PARECER DA COMISSÃO DE AVALIAÇÃO

Estudo de Impacte Ambiental

**"Central Solar Fotovoltaica dos Arrochais, Subestação e Linha de
Ligação à Rede, a 400 kV"**

(AIA 3435)

Figura 1 – Sobreposição de áreas de implantação de painéis com povoaamentos de quercíneas

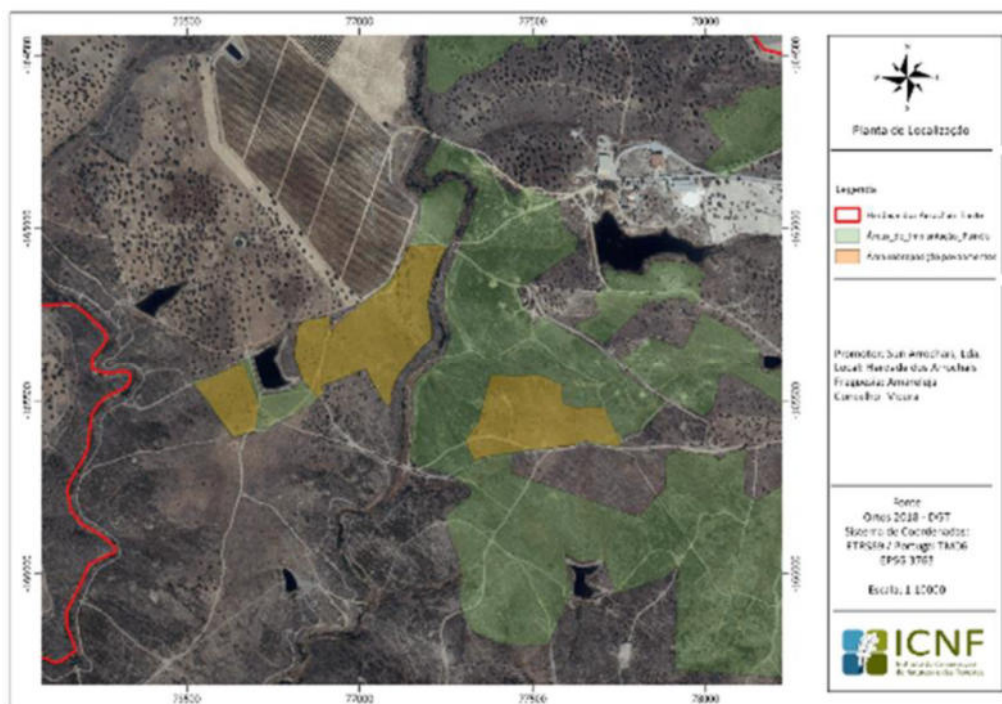
Pela sobreposição da *shapefiles* das áreas a afetar à instalação de painéis com ortofotomapa de 2018 – DGT, verificou-se que em determinadas áreas existe sobreposição de painéis com povoamento florestal de sobreiros e azinheiras, totalizando cerca de 19 ha, identificadas na figura seguinte, áreas estas que não podem ser afetadas à instalação de painéis.

Figura 2 – Área de implantação dos painéis relativamente aos habitats classificados constantes da cartografia de habitats da proposta de Plano de Gestão para a ZEC de MB

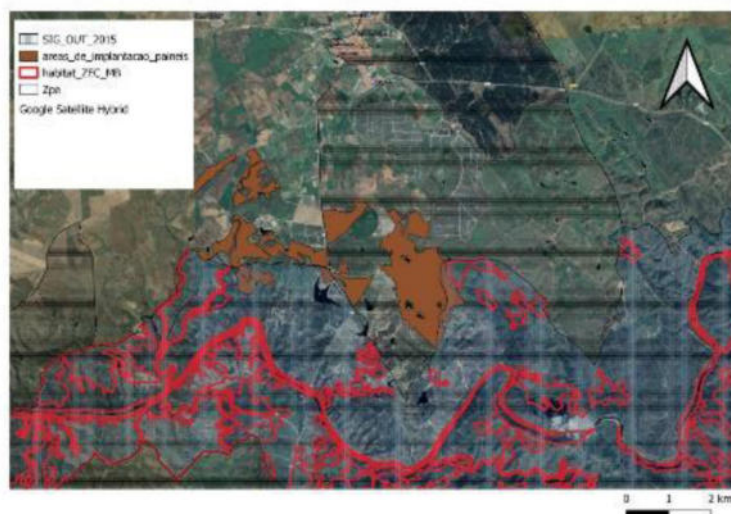
No que respeita aos habitats naturais e semi-naturais constantes dos anexos do Decreto-Lei n.º 140/99 de 24 de abril, não se verifica afetação dos mesmos, considerando a localização dos painéis e da Subestação.
